設工認その13で申請した設備機器のうち耐震裕度が厳しいものの保守性について

令和2年9月8日
日本原子力研究開発機構
原子力科学研究所

【R2.8.24 コメント】

①2次冷却系設備主配管

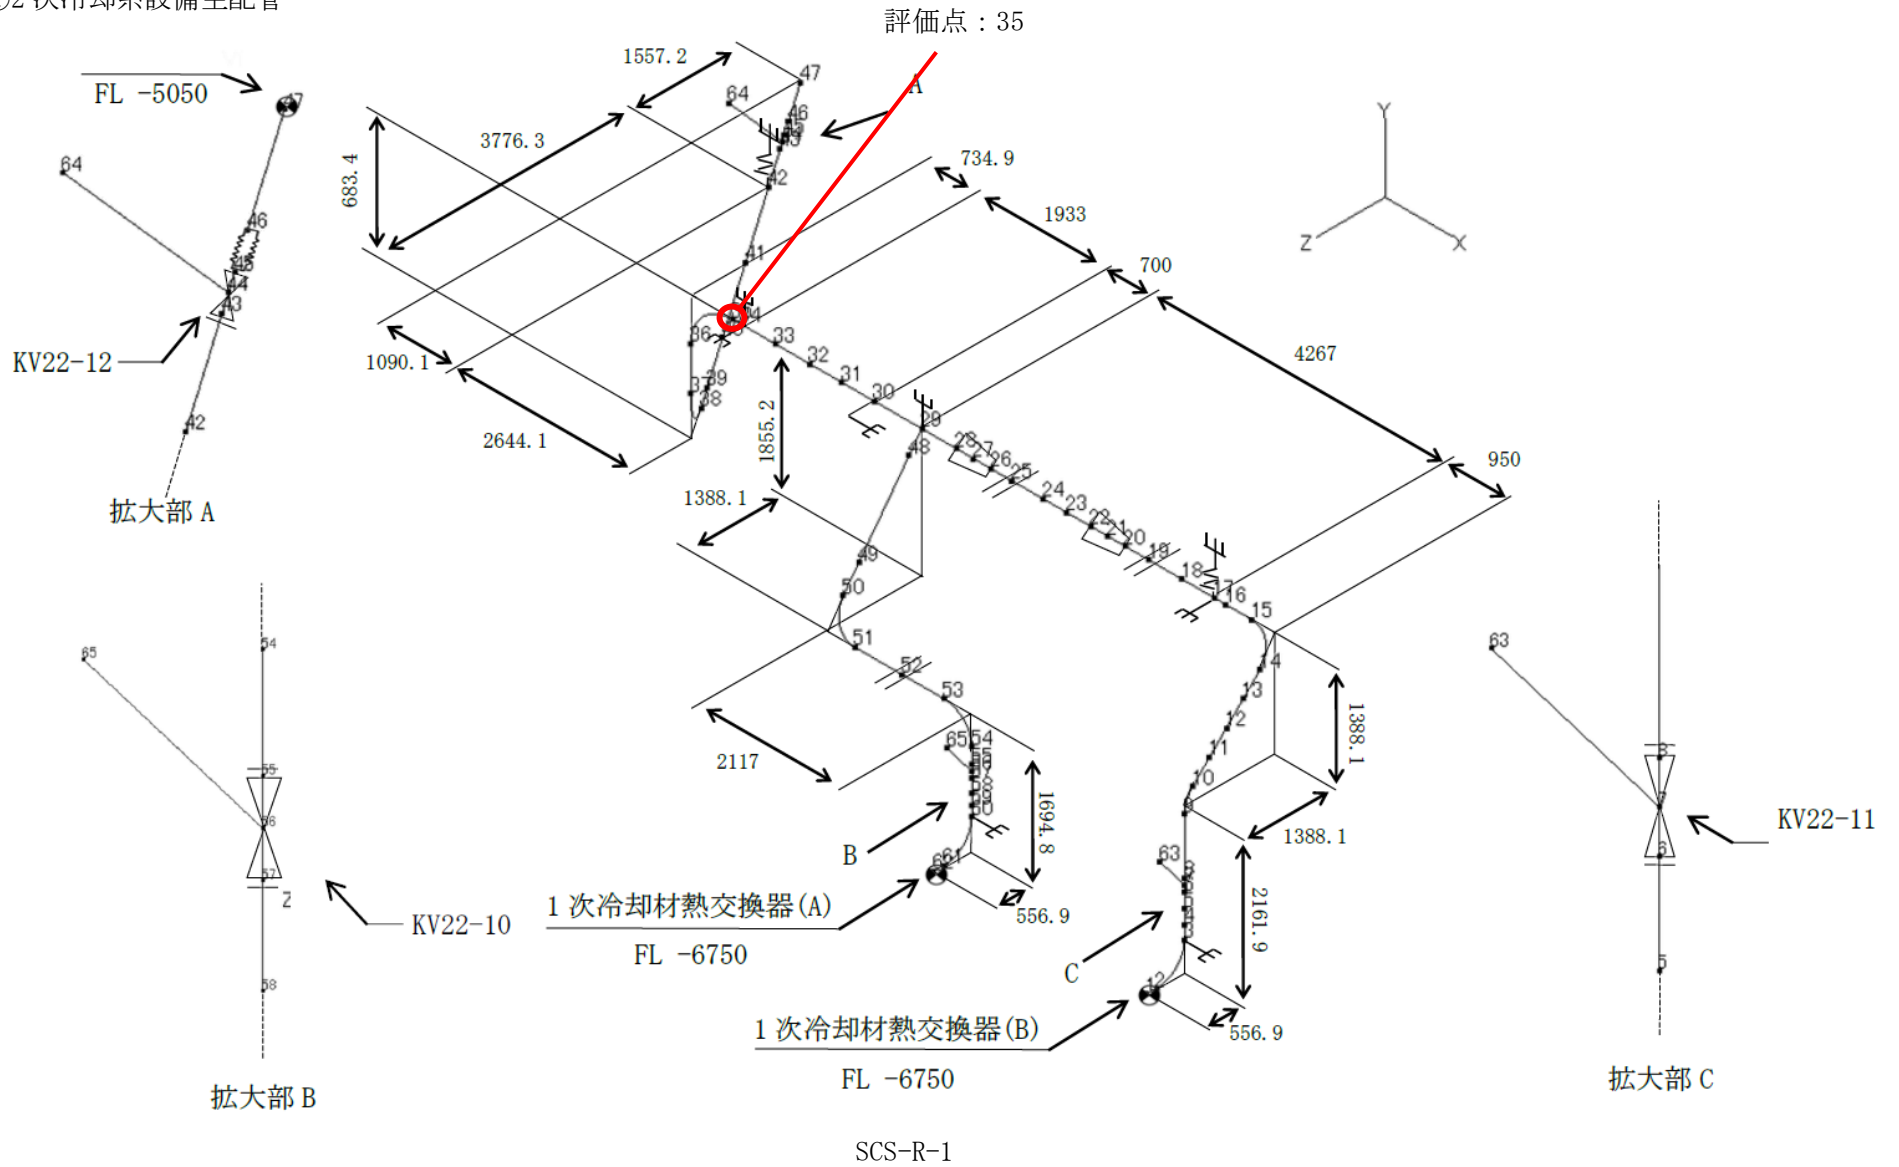
- ・最も耐震裕度が低い設備の耐震裕度を見直しについて、検討内容をフロー図のような形で示すこと。
- ・耐震裕度 1.2 を下回る設備はどれだけあるか。また、どのような考え方で保守性を評価したのか説明すること。

・保守性について

2次冷却系設備主配管 SCS-R-1 では、スペクトルモーダル解析を行っている。スペクトルモーダル解析は各モードの時間的変化を考慮せず、設備の各固有周期の最大応答を算出している。そのため各モードの時間的変化や水平地震動と上下地震動の応答の時間的な相違を考慮した時刻歴応答解析よりも保守的な評価となっている。
